COMUNICATO UFFICIALE - N° 1 del 14/01/2019

OGGETTO: NOVITA' TELAI EASYKART 2019:

- NUOVO EASYKART 60
- NUOVI EASYKART 100/125

EASYKART 60cc - 2019

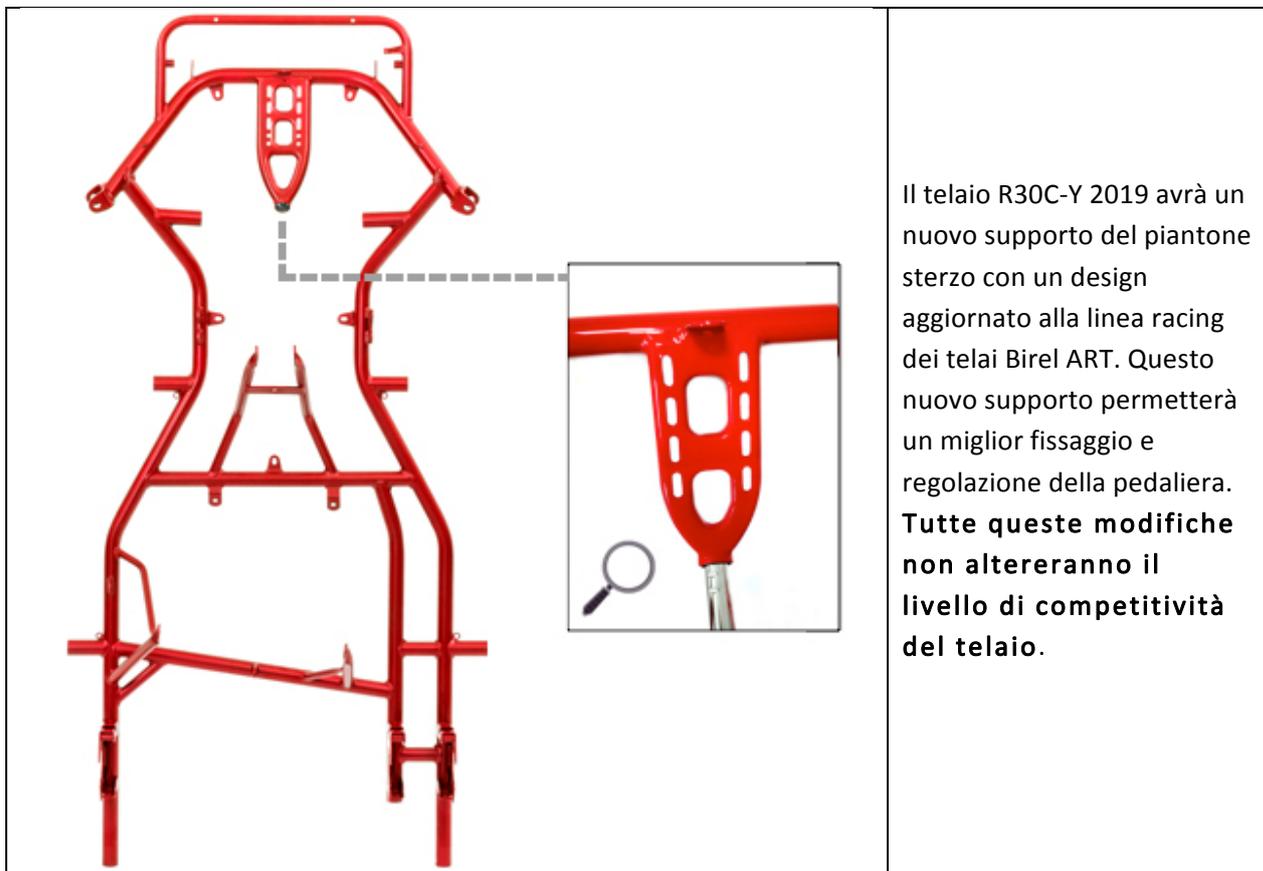
Il nuovo Easykart 60 – 2019 subirà alcune modifiche a livello di telaio e componentistica:

1. Nuovo telaio L28C-Y EASYKART 60 – 2019

<p>Il nuovo Easykart 60 avrà un nuovo supporto del piantone sterzo con un design aggiornato alla linea racing dei telai Birel ART MINI. Questo nuovo supporto permetterà un miglior fissaggio e regolazione della pedaliera. Inoltre il nuovo telaio avrà un diverso supporto che permetterà il montaggio del serbatoio 4L estraibile. Tutte queste modifiche non altereranno il livello di competitività del telaio.</p>
--	--
